Oggetto: procedimento di verifica di assoggettabilità a VAS relativo al Piano Attuativo per insediamenti produttivi manifatturieri relativo all'ambito "S7 - Castellare" nella frazione di Sieci. in Comune di Pontassieve. Procedura di Verifica di Assoggettabilità a VAS ex art. 22 e contestuale Fase Preliminare di VAS ex art. 23 L.r. 10/2010 e ss.mm.ii.: esito istruttoria.

Oggetto: Piano Attuativo per insediamenti produttivi manifatturieri relativo all'ambito "S7 - Castellare" nella frazione di Sieci. Art. 8 c. 5 L.R. 10/10 e ss.mm.ii. Procedura di Verifica di Assoggettabilità a VAS ex art. 22 e contestuale Fase Preliminare di VAS ex art. 23 L.r. 10/2010 e ss.mm.ii..

Piano Attuativo ambito "S7 - Castellare" Località Sieci

VAS: documento preliminare LR 10/2010, art. 8, comma 5 - Maggio 2021

prog.2021_224
Pontassieve -
Località Sieci

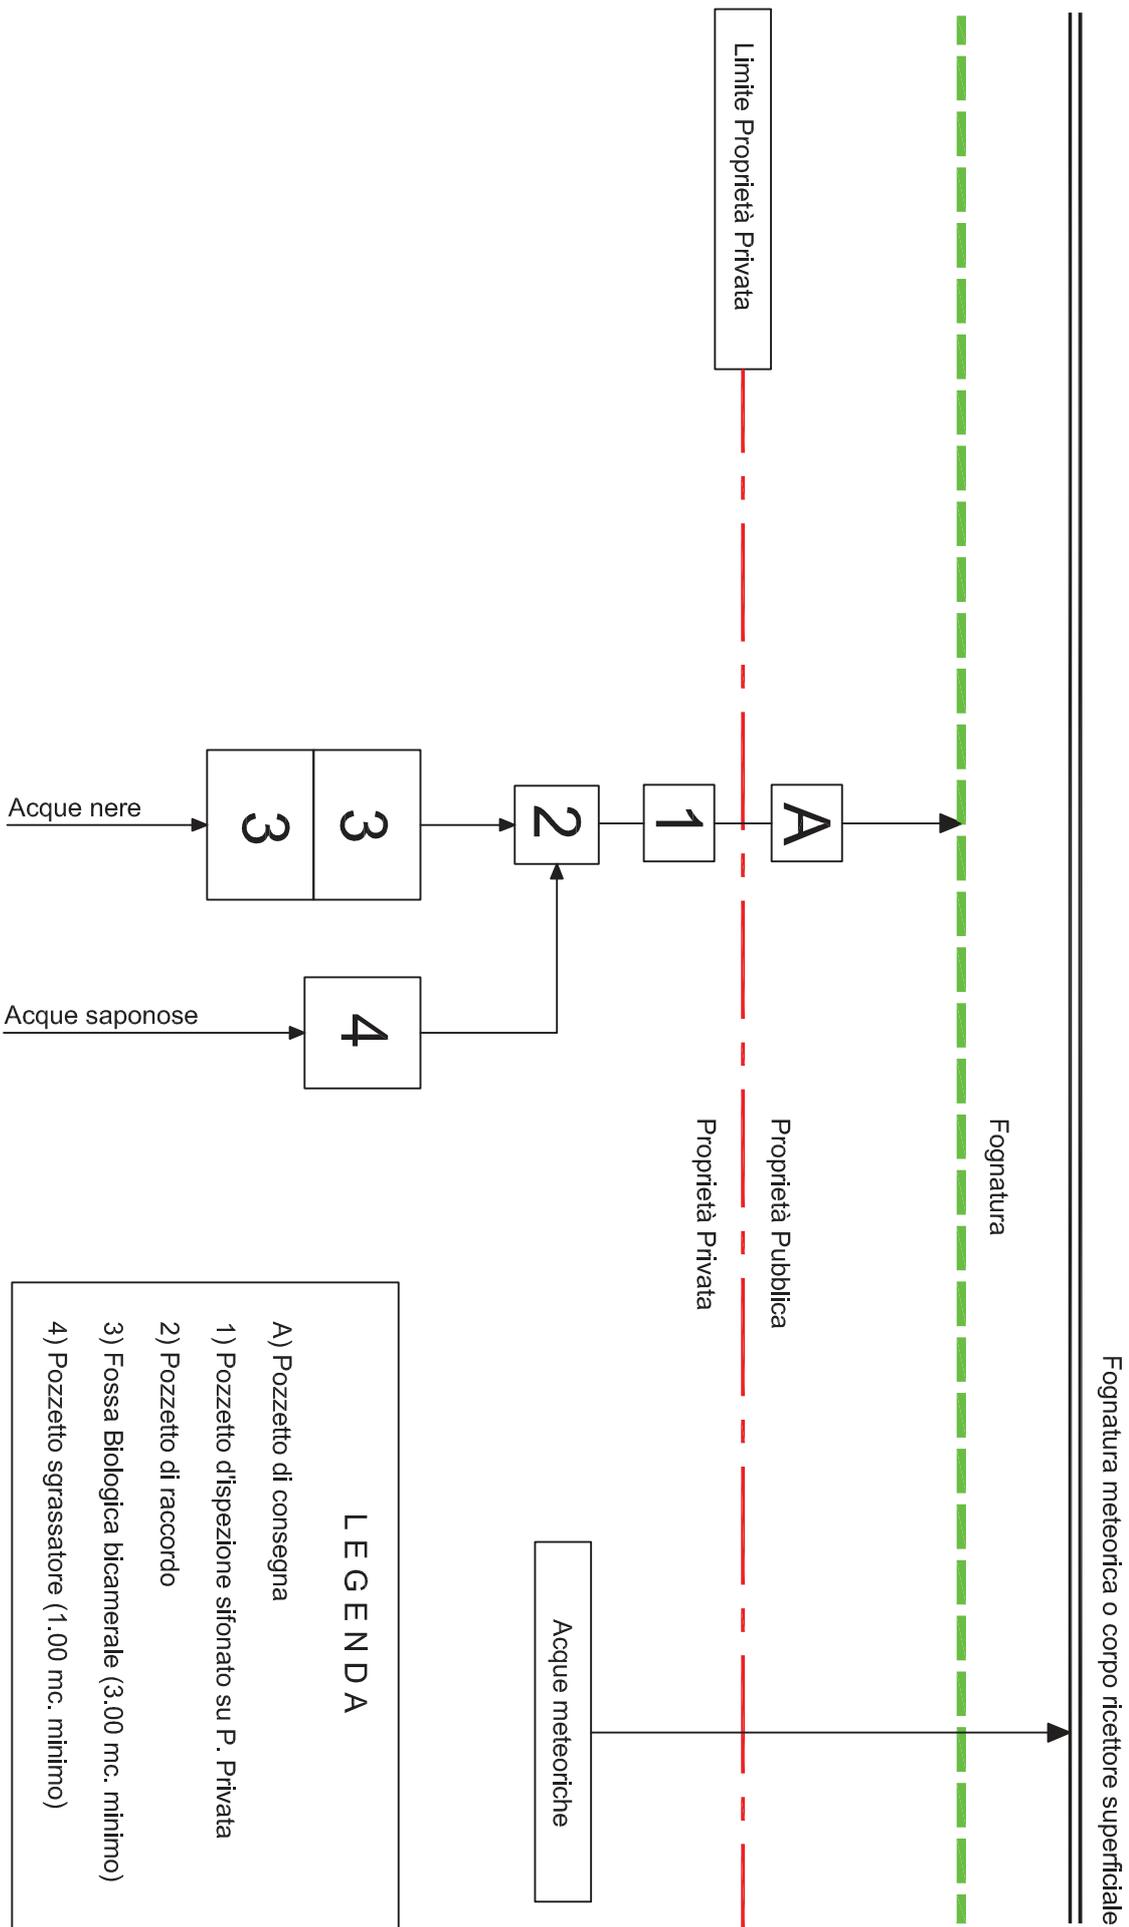
Segnaliamo la presenza di una infrastruttura idrica che attraversa il lotto di intervento pertanto la stessa dovrà essere spostata con una estensione della rete idrica e posa di nuova condotta di idoneo diametro fino a collegarsi alle tubazioni esistenti, come indicato nello schema planimetrico allegato.

economico a carico del soggetto proponente, le estensioni della rete fognaria con posa di nuove condotte di idoneo diametro, previa verifica di fattibilità, con pozzetti capofogna e realizzazione di pozzetti di ispezione posizionati ogni 35 metri (circa), come indicato nello schema planimetrico allegato. Gli allacciamenti dovranno avvenire in testa alle nuove tubazioni.

foto 1

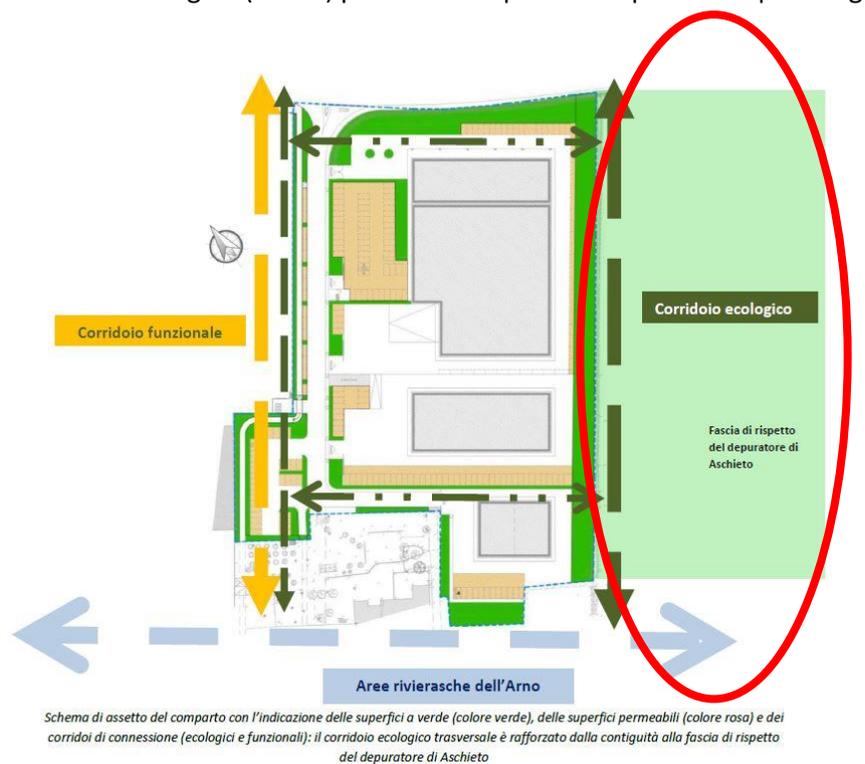
Nel DP, come ben si legge a pag. 6, si analizzano quindi anche e soprattutto gli aspetti ambientali. In particolare ci riferiamo ai tanti riferimenti all'area adiacente al secondo corridoio chiamato "ecologico" (quello lungo il fosso), la quale è ritenuta sempre: LIBERA e all'interno della fascia di rispetto del

Depuratore di Aschieto. Un'immagine (foto.1) piuttosto eloquente la riportiamo qui di seguito (si trova a pag. 31 del DP):

Come si può vedere dall'immagine si prevede che l'area adiacente (in verde) sia sempre libera. Questi fattori ambientali importanti (insieme a quello della fascia di rispetto del depuratore di Aschieto), accompagnano le analisi del DP in particolare per quanto riguarda gli aspetti naturali, ambientali e paesaggistici.

Foto 3 (estratta dal Piano Guida)

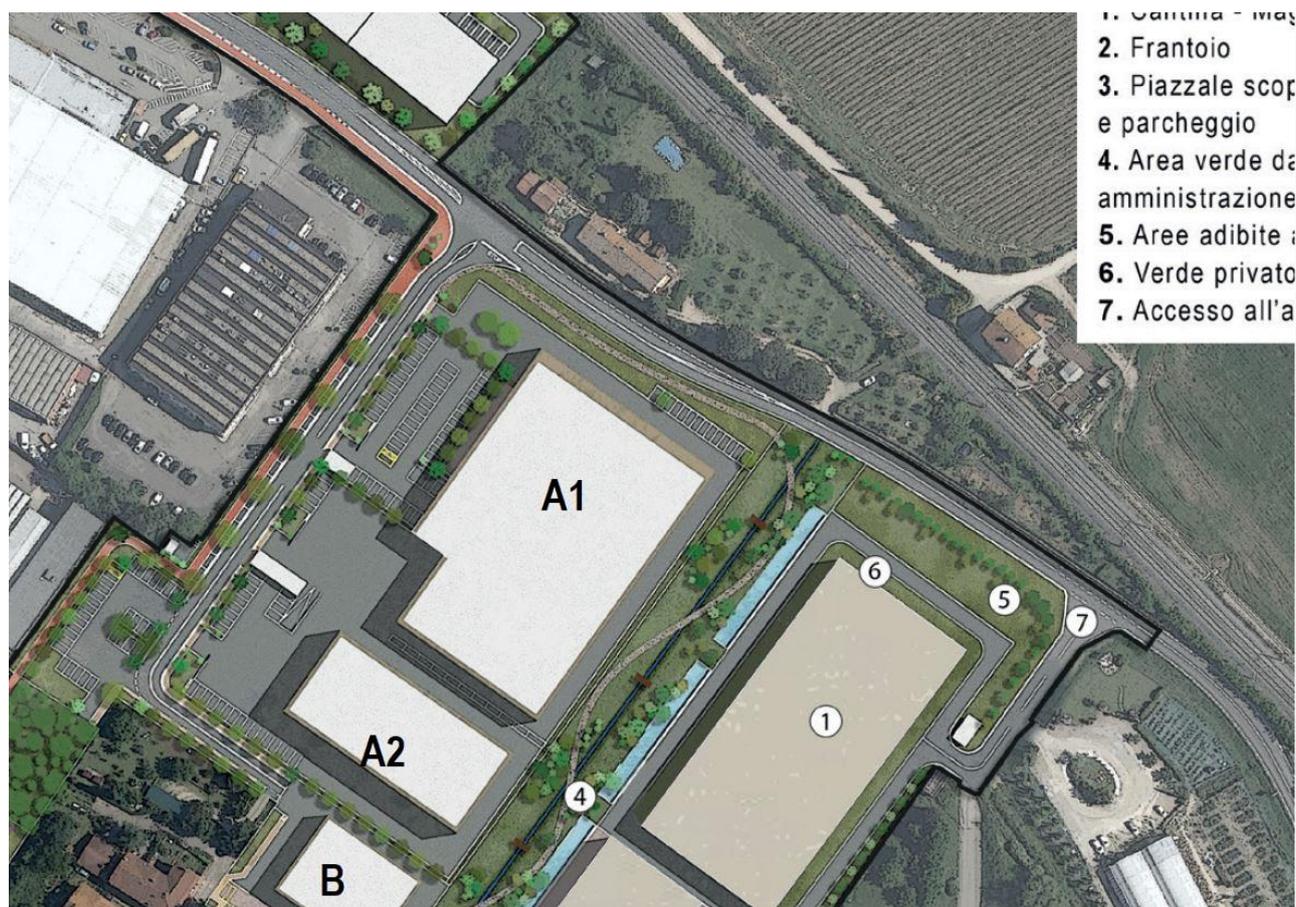
Un'altra cosa: dal documento *“Piano Guida Polo Agroalimentare”* (che riguarda il nuovo ambito S10, e che nelle immagini inserisce già sia gli immobili S7 “Castellare” che S9 “La Fortuna” – recentemente realizzato), nella Tav 7 del Masterplan, ingrandendola, è possibile notare come la SS67, in prossimità del lotto A1 Tod's venga allargata per creare una corsia di canalizzazione a servizio di chi svolta a sinistra (arrivando dalla direzione Pontassieve/Firenze). Foto 3 di pag. 6.

Nel DP a pag. 36, dove si descrive una intersezione a “T”, non si evince se sarà allargata anche la SS67 come riportato nella foto 3. Sembra infatti che il problema preso in considerazione sia esclusivamente orientato

ad analizzare l'innesto alla statale (visuali libere ecc), ma non anche il flusso sulla SS67 per impedire appunto l'"intralcio del flusso veicolare sulla stessa" (cfr. Scheda Norma RU – appendice 2).

Notiamo anche che la nuova strada a servizio del comparto, non ricade sul tracciato di quella attuale che è più centrale e in linea con la casa colonica Podere Castellare (dei F.lli Bonaiuti). È spostata al margine del comparto, lungo il confine con gli attuali perimetri delle aziende già esistenti.
